RELAZIONE DI COMPATIBILITA' IDRAULICA PER LA REALIZZAZIONE DI UN CAMPO FOTOVOLTAICO IN AREA PIANO D'ACCIO IN TERAMO

Procedura di Verifica di Assoggettabilità a VIA (VA). Codice Pratica 23/0474737. Realizzazione di un impianto solare fotovoltaico connesso alla rete elettrica nazionale della potenza massima in immissione di 5,00 MW in Comune di Teramo. Ditta AGRIF Srl. **Precisazioni alla Comunicazione 024-Ids**

Committente: AGRIF S.r.l.

Data: Febbraio 2024

PLANIMETRIA GENERALE
POST-OPERAM

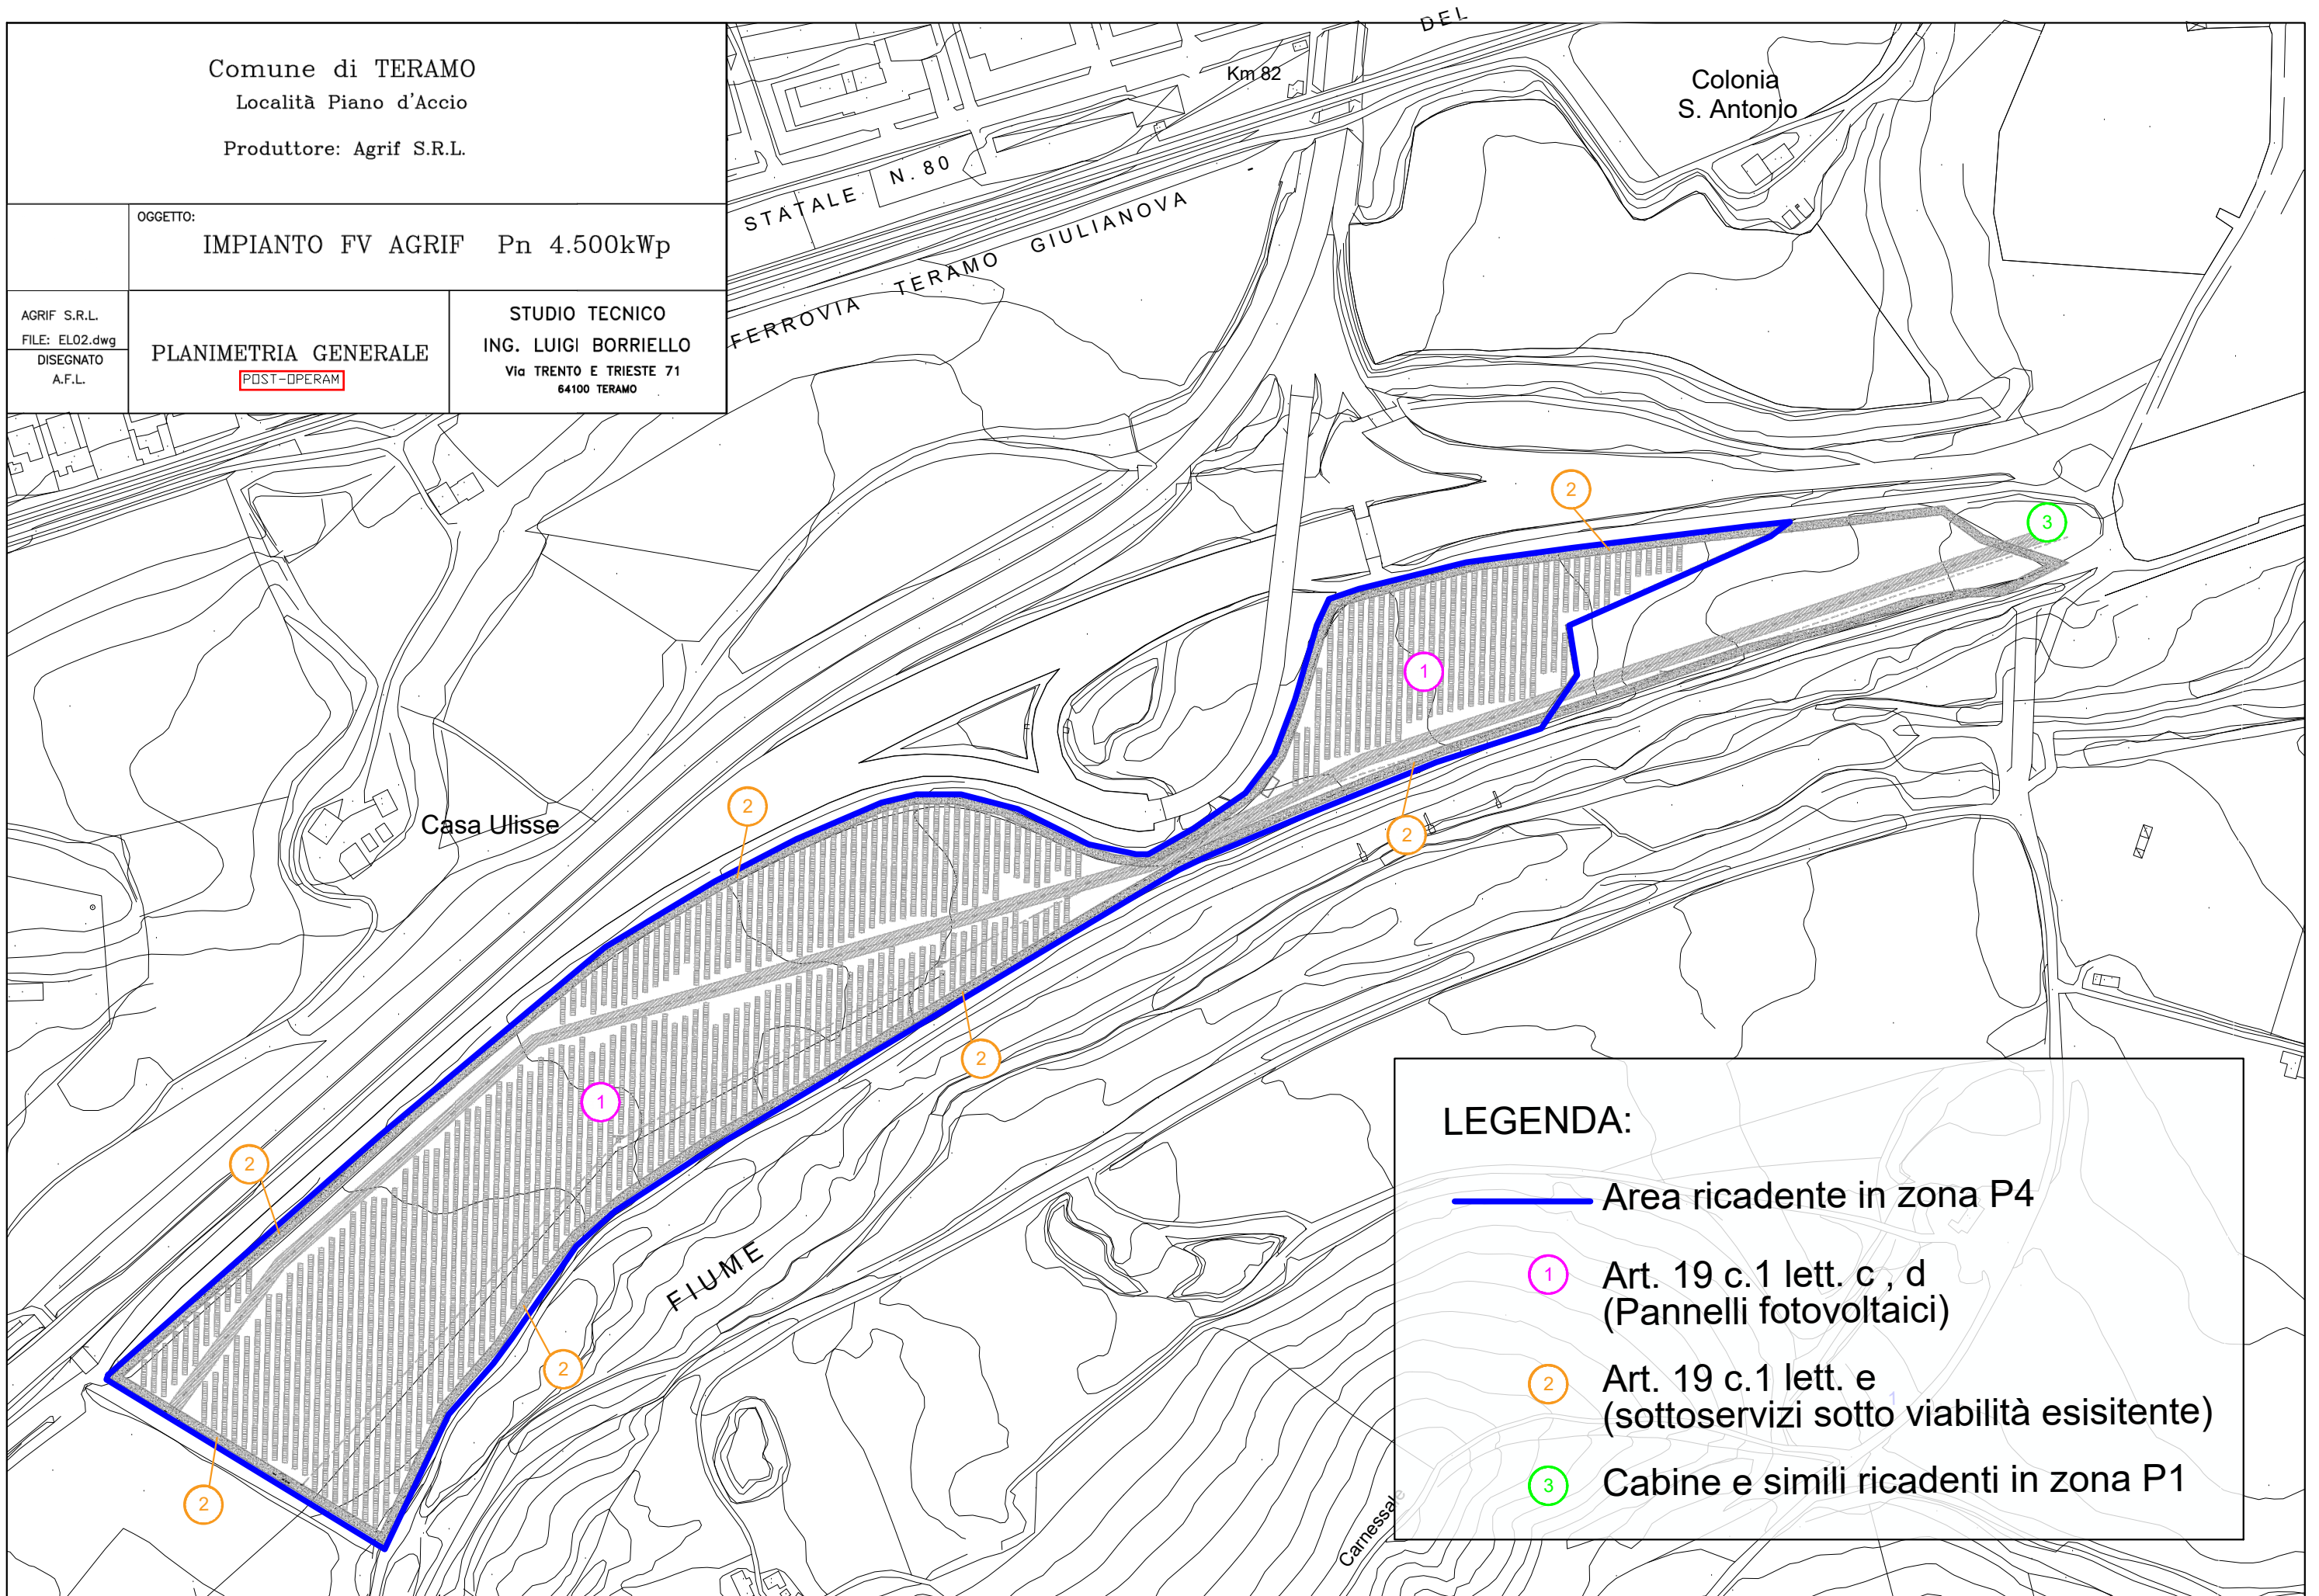
Con riferimento alla nota riscontrata, con la quale “*si chiede di trasmettere eventuali osservazioni/contributi istruttori di competenza, entro 30 giorni dal ricevimento della presente*”, si comunica che dall’esame della documentazione resa disponibile risulta che l’intervento si colloca integralmente all’interno di un’area a pericolosità idraulica molto elevata – P4 del Piano Stralcio Difesa Alluvioni (PSDA) dell’Abruzzo, in sponda sinistra del Fiume Tordino.

A questo proposito, nel documento denominato “*Teramo Iachini aprile 2023 - GIANNI-positivo 14 di carattere.pdf*” e avente titolo “*Relazione di compatibilità idraulica per la realizzazione di un campo fotovoltaico in area Piano d’Accio in Teramo*” si cita a pag. 5 l’art. 19 delle Norme di attuazione del PSDA, ed in particolare le lettere “c”, “d”, “e”, “f” e “g” del comma 1, senza che venga esplicitato per ciascuna opera prevista la collocazione all’interno della specifica lettera.

Alle pagine 19 e 20 dello stesso documento vengono nuovamente citate le lettere “c”, “d” ed “f” del comma 1 dell’art. 19 delle Nda del PSDA, anche qui senza un riferimento diretto tra opere in progetto e norme.

Si evidenzia che le Norme di attuazione del PSDA consentono, all’interno delle aree a pericolosità molto elevata P4, **esclusivamente** gli interventi di cui agli articoli 17 comma 1, 18 comma 1, 19 comma 1 e comma 4, mentre **sono esplicitamente vietati** gli interventi di cui all’art. 17 comma 2 e 19 comma 3.

Pertanto, in mancanza di una esplicita dichiarazione circa l’attribuzione di ogni tipologia di intervento nella rispettiva norma che lo consente, e dell’eventuale motivata dichiarazione circa le prescrizioni richieste dalle Norme, non ravvisando che la tipologia dell’intervento proposto rientri tra quelli esclusivamente consentiti dalle Nda del PSDA dell’Abruzzo, si comunica che **l’intervento in oggetto non è consentito** dalle vigenti Norme di attuazione del Piano Stralcio Difesa Alluvioni dell’Abruzzo.

Regione Abruzzo, a firma del Dott. Luciano del Sordo, il progetto in esame nella parte che prevede **l'infissione a terra di pali per supporto vele fotovoltaiche e le vele fotovoltaiche**, è realizzabile perché conforme all'**art. 19 comma 1 lettere c** come nuova opera infrastrutturale **“a rete previste dagli strumenti di pianificazione territoriale, che siano dichiarate essenziali”**, realizzata ex novo dalla AGRIF srl. (cfr. planimetria allegata).

Infatti, esistendo già un altro impianto distante circa 300 metri dai punti limitrofi e nello stesso tempo non visibili fra loro per motivi topografici ed antropici, si può ritenere lo stesso intervento quale “ampliamento” visto che quello esistente è nettamente insufficiente per le esigenze elettriche dell'area, vista l'esistenza dello stadio Bonolis, del centro commerciale Gran Sasso, del Dipartimento di Medicina Veterinaria, del centro abitato di Piano D'Accio (cfr. planimetria allegata)

in quanto i sottoservizi da realizzarsi per il collegamento alla rete elettrica nazionale di distribuzione dell'ENEL dell'energia prodotta dai pannelli fotovoltaici saranno posti al di sotto della viabilità esistente che circonda l'intera area di intervento (*cfr. planimetria allegata*) in linea con i commi sopra citati.

Le opere connesse all'impianto fotovoltaico, quali cabine di trasformazione e simili, saranno collocate all'esterno dell'area in *pericolosità P4*. Come ben rappresentato nella planimetria allegata e negli elaborati a corredo dell'istanza di VA dette opere ricadono in area ***pericolosità P1***.
